Kraków, dnia 1 czerwca 2018 roku
Nasz znak: **FZ / KN / 4 / 2018**

dotyczy: ***uwagi do audytowanego projektu Wykonawczego Trasy Łagiewnickiej***

Załącznik 1

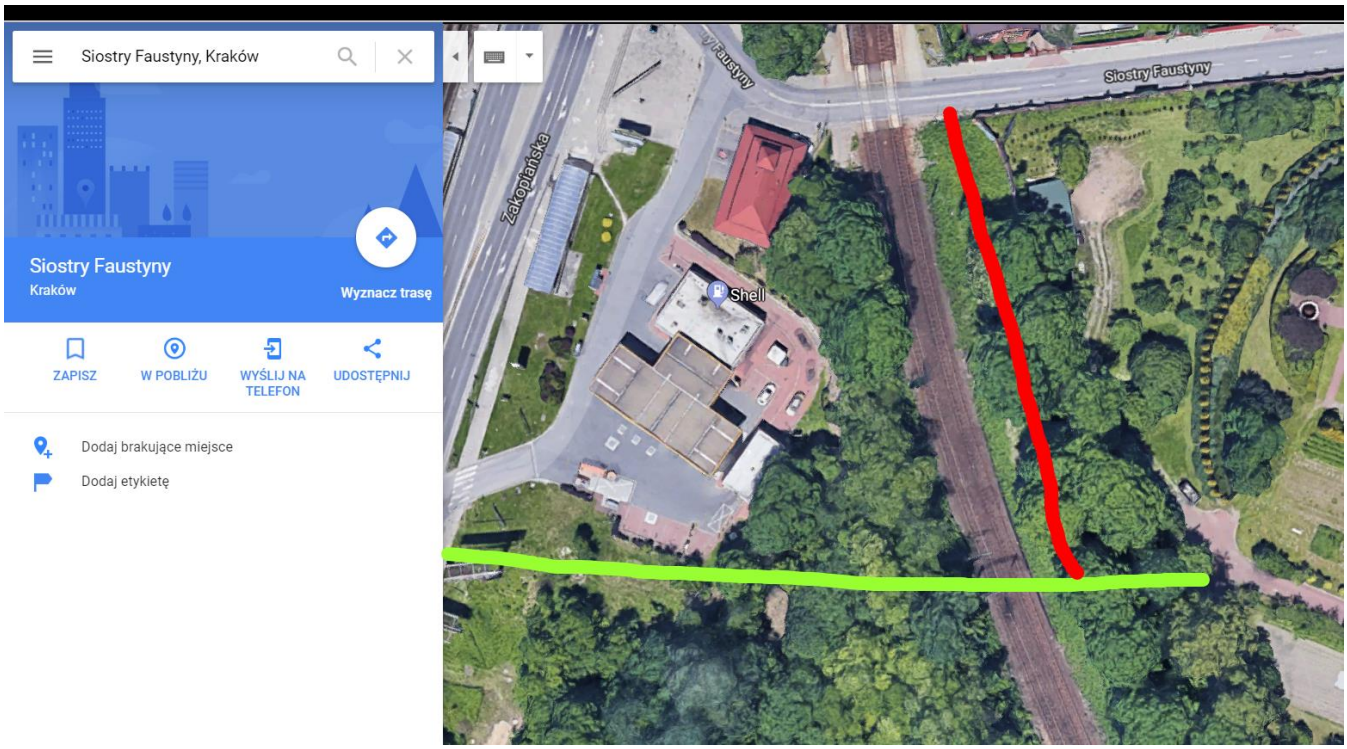
1. połączenie ciągu CPR z arkusza 2.3a i 2.4 z chodnikiem na ul. Siostry Faustyny, by umożliwić obejście/objechanie na rowerze przejazdu z rogatkami przez tory kolejowe na ul. Siostry Faustyny – vide załączniki 1, 2, 3, 6, 7.

Załącznik 4

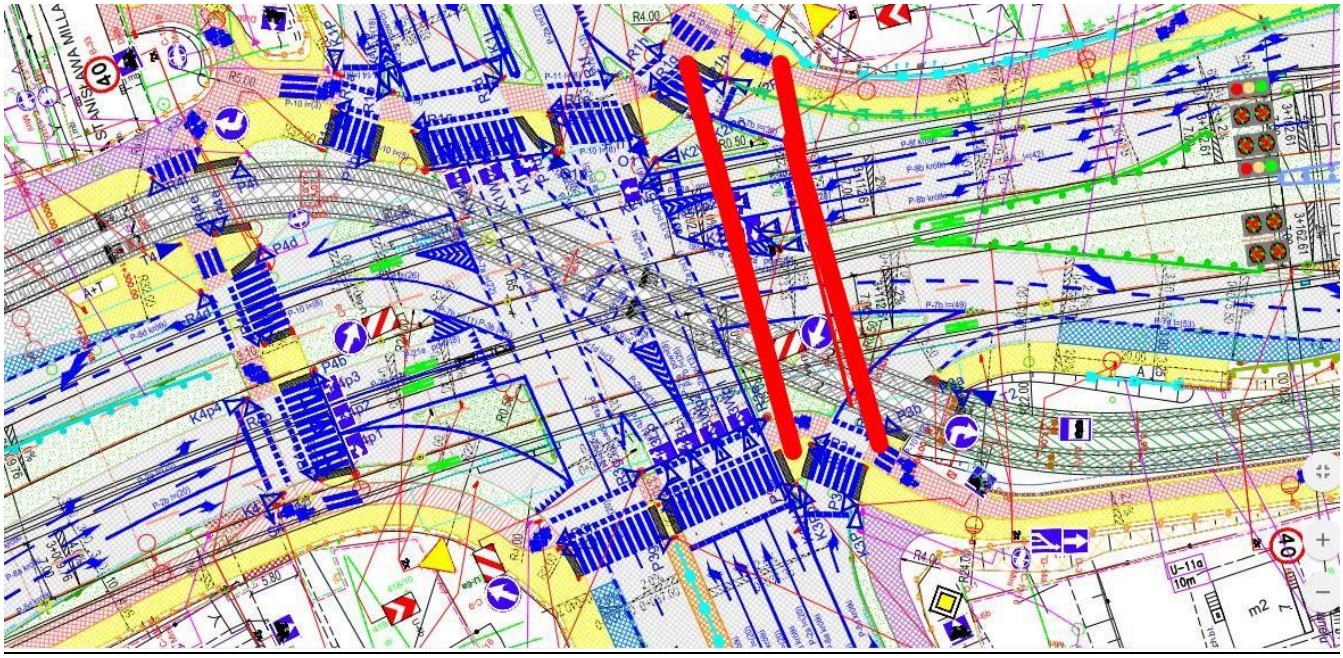
2. Wyznaczenie przejścia dla pieszych oraz przejazdu rowerowego na przekroczeniu ul. Witosa, jak na załączniku 4.

Załącznik 5

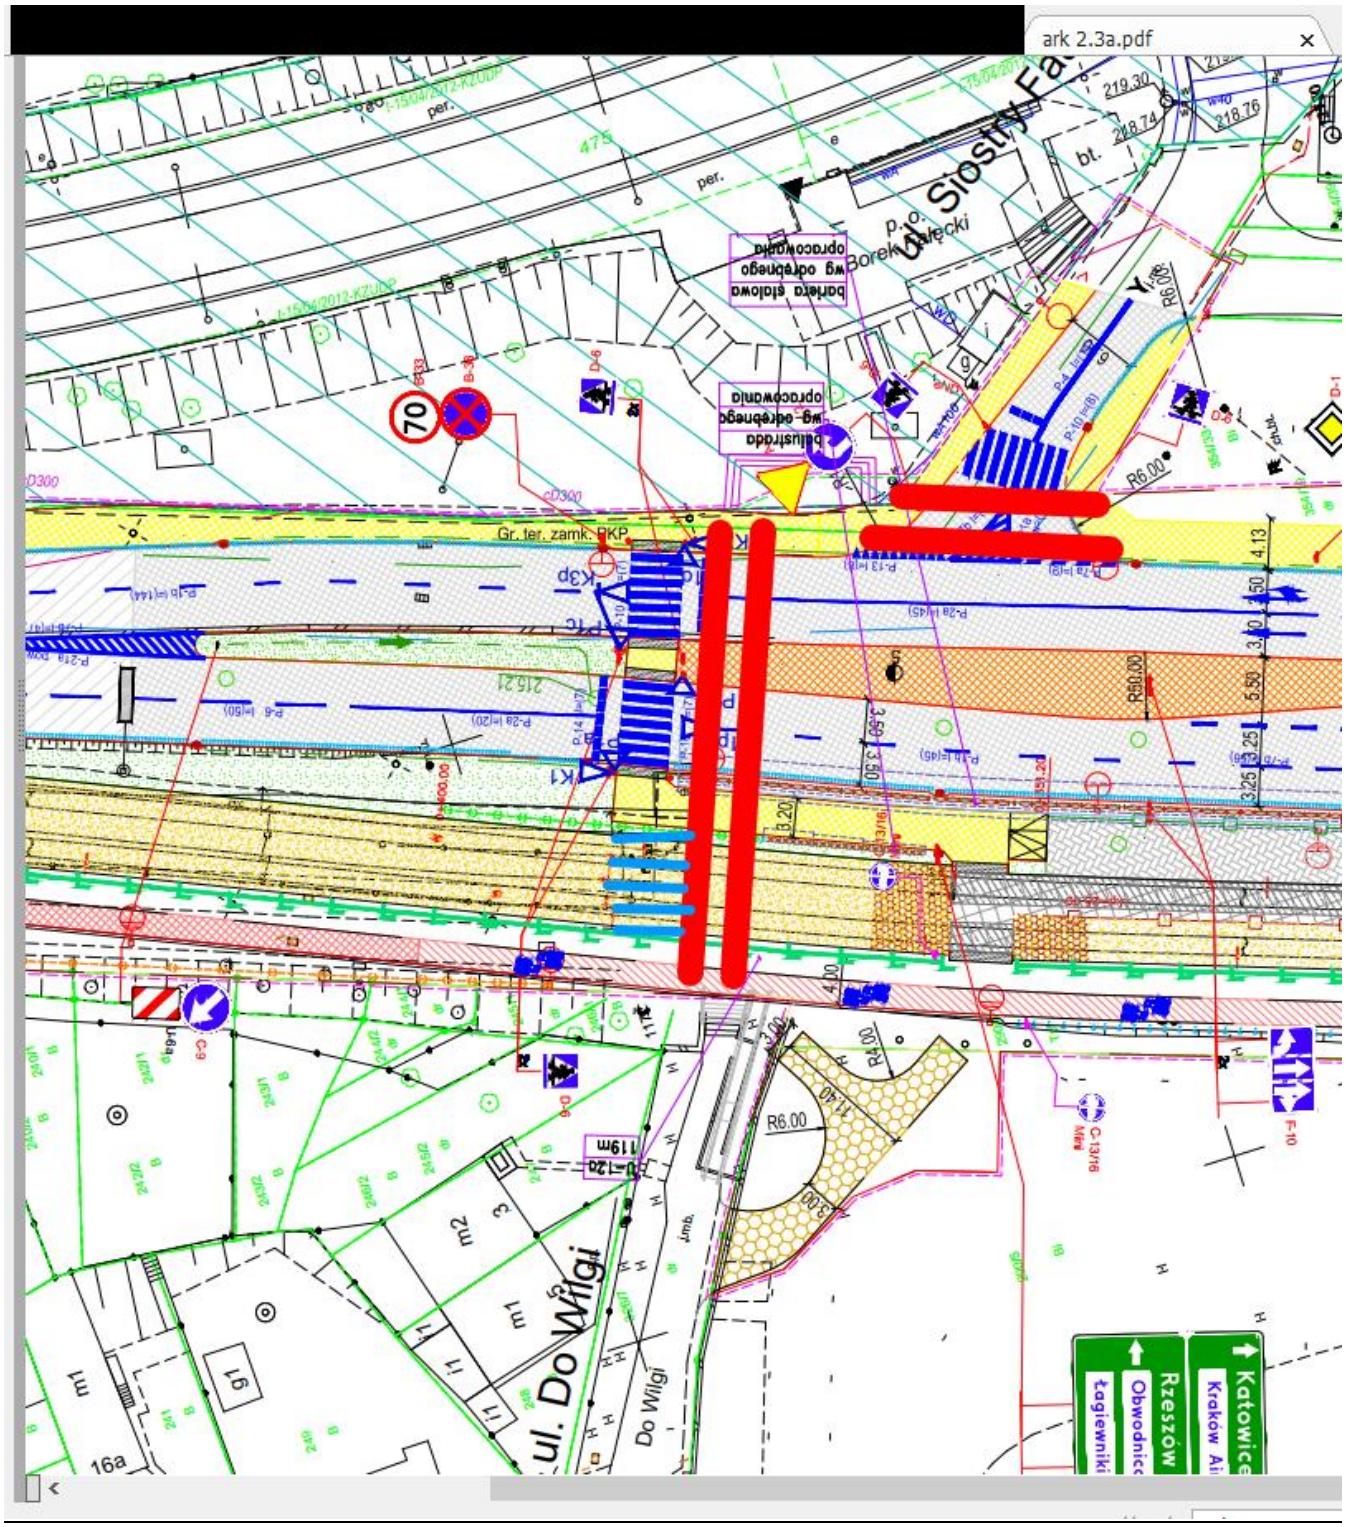
3. Wyznaczenie przejazdu rowerowego obok zaprojektowanego przejścia dla pieszych na przekroczeniu ul. Zakopiańskiej na wysokości ul. Siostry Faustyny oraz przejścia dla pieszych i przejazdu dla rowerów na przekroczeniu torów tramwajowych tamże, jak na załączniku 5.

Obecnie istnieje przejście dla pieszych przez tory tramwajowe, co stanowi wynik wieloletnich zabiegów strony społecznej o wprowadzenie takiego ułatwienia. Nie należy go likwidować.
